„Rekonstrukce nástupišť a zřízení bezbariérových přístupů v žst. Lovosice“

Vysvětlení zadávací dokumentace - Dodatek č. 19

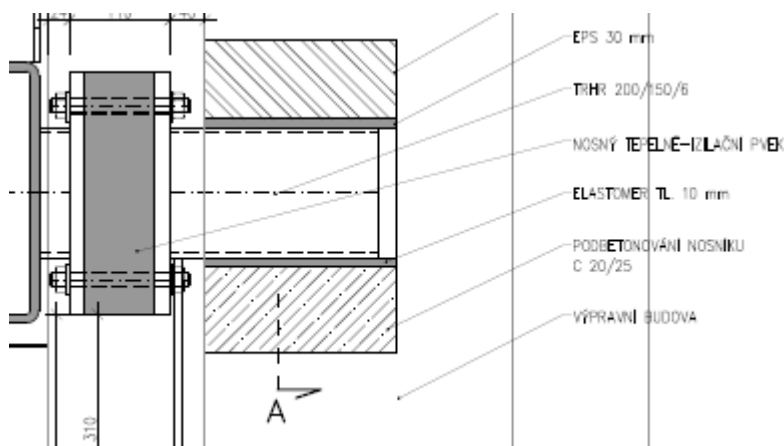
Ze zadavatelem poskytnuté dokumentace ke **SO 10-23, Nástupiště č. 4**, a specifikace položky č. 21 vyplývá požadavek na provedení podsypu pod L-prefabrikáty. Vzorový řez ale neuvádí žádnou vrstvu podsypu.

Žádáme zadavatele o kontrolu a upřesnění.

Vrstva štěrkodrti není dle Ž8.42 (platná v době zpracování dokumentace) navržena. V technické specifikaci v SP je uvedena pouze pro případ možné výměny materiálu v podloží pod L-prefabrikáty. Rozhodnutí o výměně bude provedeno v rámci stavby na základě stanoviska geotechnika stavby.
